Ministero della Transizione Ecologica

Sottocommissione VIA

Parere n. 518 del 4 luglio 2022

Progetto	<i>Verifica di ottemperanza</i> Impianto per il Condizionamento del Prodotto Finito (ICPF) da realizzarsi presso il Sito ITREC di Trisaia nel Comune di Rotondella (MT). Rapporto sullo stato delle componenti ambientali
Proponente	SOGIN S.p.A.

Figura 2 - Mappa relativa al 23 ottobre 2021 (ore 12 UTC) delle concentrazioni al suolo delle polveri sahariane stimate nell'area mediterranea dal modello BSC-DREAM8b v2.0

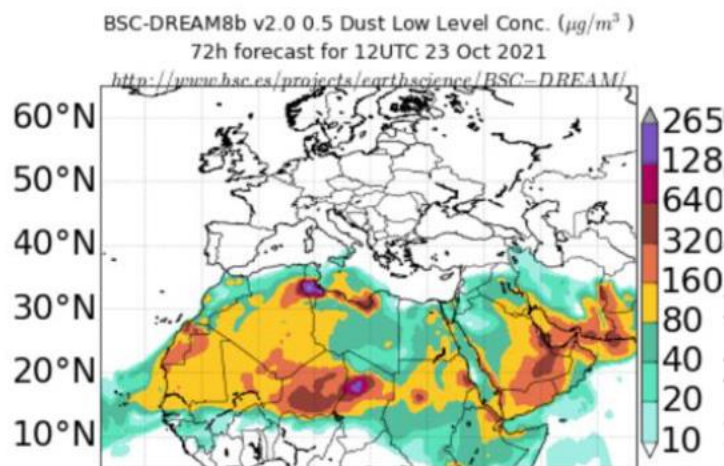
I valori medi giornalieri del parametro PM10 (Tabella 2), dell'analizzatore in continuo della stazione AT-03, evidenziano diversi superamenti del valore limite di $50 \mu\text{g}/\text{m}^3$. Tale incremento delle concentrazioni di polveri nella seconda metà di ottobre non è riscontrabile nei livelli di biossido di azoto e nelle polveri fini e pertanto, secondo il Proponente, non è imputabile alle emissioni di mezzi d'opera, considerando anche l'assenza di attività rilevanti nel periodo. Tale incremento potrebbe essere correlato alla presenza di polveri sahariane (si veda la Figura 2), sebbene dalle determinazioni gravimetriche, non si evidenzia alcun superamento del valore limite.

Effettuando un'analisi su base annuale e considerando pertanto anche il primo semestre 2021 il numero totale dei superamenti del valore limite è pari a 17 che risulta inferiore al numero massimo di 35 su un anno civile stabilito dal D.Lgs. 155/2010.

Figura 3 – Rosa dei venti del II semestre 2021 – IX campagna in corso d’opera.

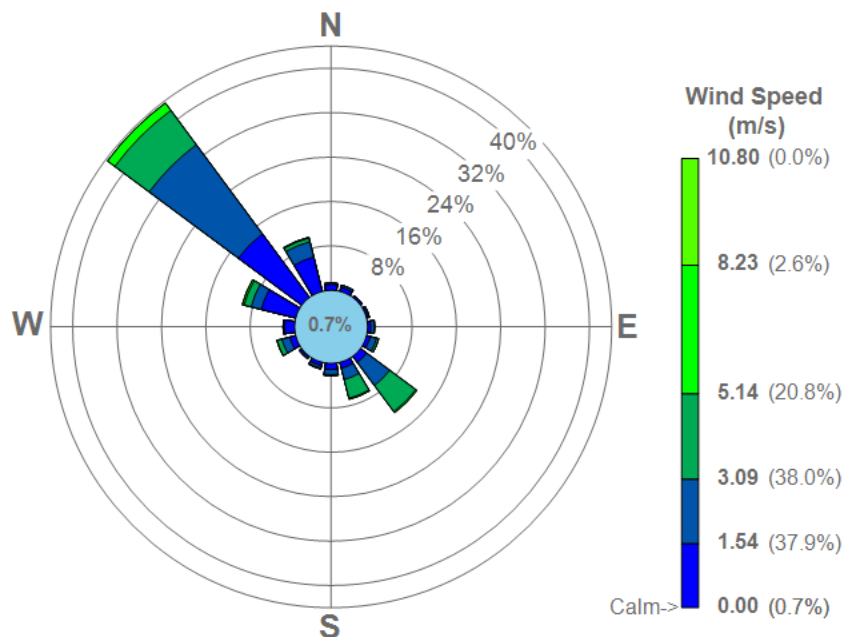
Sotto il profilo anemologico il sito risulta caratterizzato prevalentemente da regimi di brezza (mare e terra). Ciò è confermato dalla rosa dei venti riportata nella Figura 3 che mostra, nel periodo indagato, un vento a 10 m con direzioni di provenienza prevalenti dai quadranti NO e SE. La zona inoltre risulta riparata dai venti sinottici ad est dalla catena degli Appennini e a nord dai rilievi delle Murge e del Gargano. Le velocità del vento sono risultate prevalentemente di lieve intensità e con episodi di calma inferiori all'1%.

Figura 5 - Caratteristiche e ubicazione dei punti di prelievo delle acque sotterranee

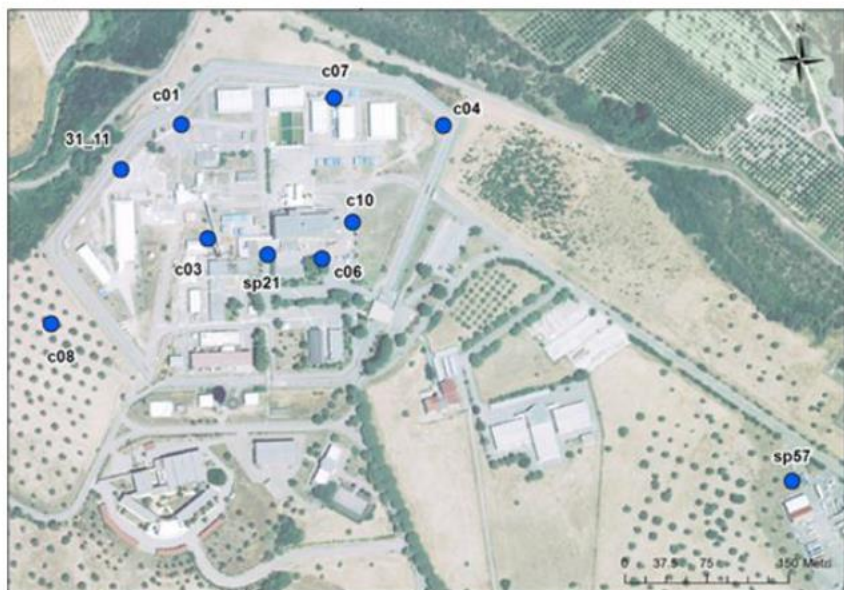
Sulla base delle analisi condotte, sono stati quindi individuati 10 punti di monitoraggio (Figura 5) utili per verificare la conformità alle previsioni di impatto determinate nel SIA, ovvero garantire, nel corso dell’esecuzione delle attività, il pieno controllo della situazione ambientale, al fine di rilevare eventuali situazioni impreviste. In Tabella 12 sono riportati i risultati delle analisi chimiche.

I dati riportati confermano la situazione di contaminazione della falda superficiale, rilevata nelle precedenti campagne di analisi, riguardo al solo Tricloroetilene, mentre il Cromo esavalente risulta inferiore al limite di quantificazione in tutti i campioni.

Nella lista degli analiti da ricercare è stato inserito, a partire dalla campagna di monitoraggio di ottobre 2020, anche il Manganese, che risulta in quantità superiori alla concentrazione soglia di contaminazione (CSC) in quattro piezometri.
